1993年 5 月 6 日

No.1618

電子温度調節器形E5ADシリーズ生産中止のお知らせ

形E5AD/形E5AX外形比較

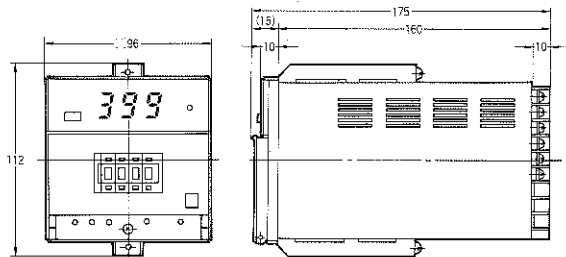
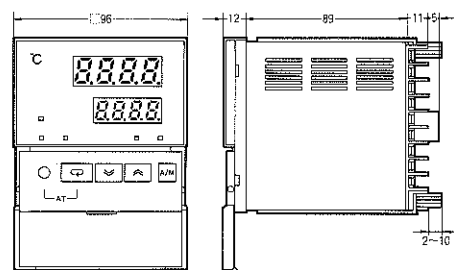
注1. 詳細の形式比較は2ページ目、外形比較は3ページを参照ください。

(外部接続比較)

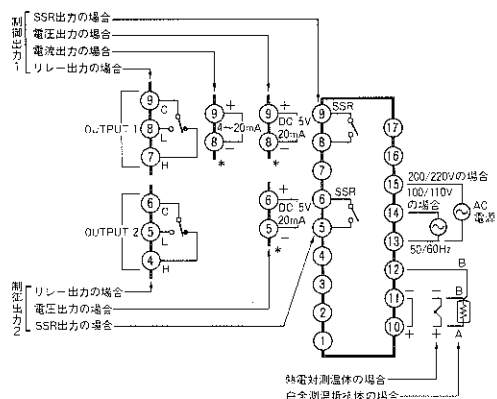
2. 電圧出力は下記の様になりますので、十分留意ください。

形E5AD	形E5AX-DAA+形E53-Q
DC 5V 20mA	DC 12V 40mA
H : $5 \pm 1V$	H : $12V \pm 15\%$
L : 0.5V以下	L : 0.5V以下
